Aparelho: APARELHO REPRODUTOR DE DVD
Marca: AIKO
Modelo: DVD-1810N

OBJETIVO: Informar as contramedidas necessárias para corrigir o posicionamento do cabo flat que conecta o conjunto leitor óptico ao pci principal.

Figura 1: Detalhe do Cabo Flat preso entre a bandeja e a base do mecanismo e também em contato com o disco.

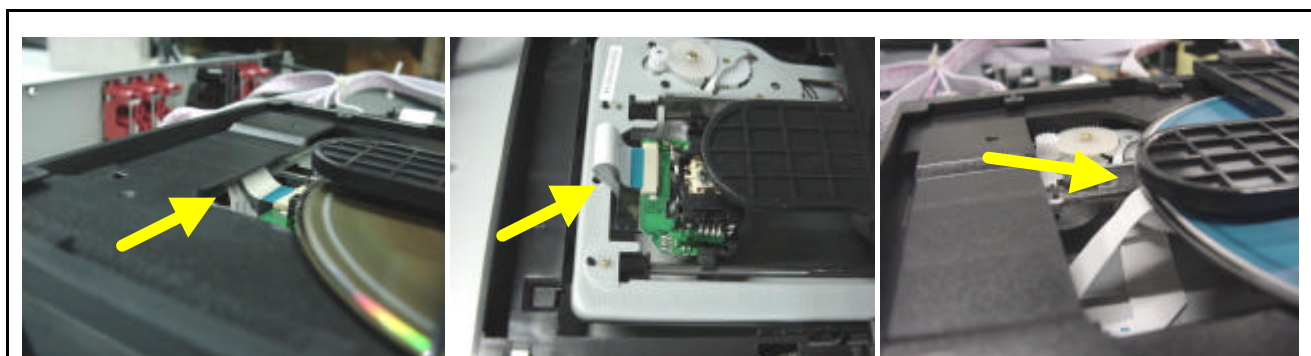
INFORMAÇÃO: Os aparelhos DVD-1810N fabricados até outubro de 2005 que apresentarem ruído (zumbido) ou congelamento de imagem sem motivo aparente devem ser vistoriados de forma a observar se o cabo flat está ficando preso na bandeja e/ou na base do mecanismo quando o conjunto leitor óptico se desloca até o final do disco. Isso fará com que o cabo flat entre em contato com o disco quando o conjunto leitor óptico retornar a sua posição de descanso (Ver fig. 1).

PROCEDIMENTO: Se a situação acima estiver ocorrendo, o cabo flat deve ser retirado da posição original onde se encontra colado ao chassi, tomando-se o cuidado para que a fita dupla-face fique no cabo e não no chassi. Essa fita servirá para colar o cabo posteriormente em sua nova posição. Desloque o cabo **15mm** no sentido indicado na **figura 2**, utilizando como referência para alinhamento o **ressalto do chassi**. Em seguida pressione o cabo de forma a colá-lo novamente ao chassi (Ver fig. 2).

Agora com o cabo colado na posição correta, aplique um pedaço adicional de 25mm X 10mm de fita CREPE para complementar à fixação. A aplicação deve ser feita próxima à dobra do cabo (Ver fig. 3). Em seguida verifique o correto deslocamento do conjunto leitor laser e também se o cabo não está mais encostando no disco.
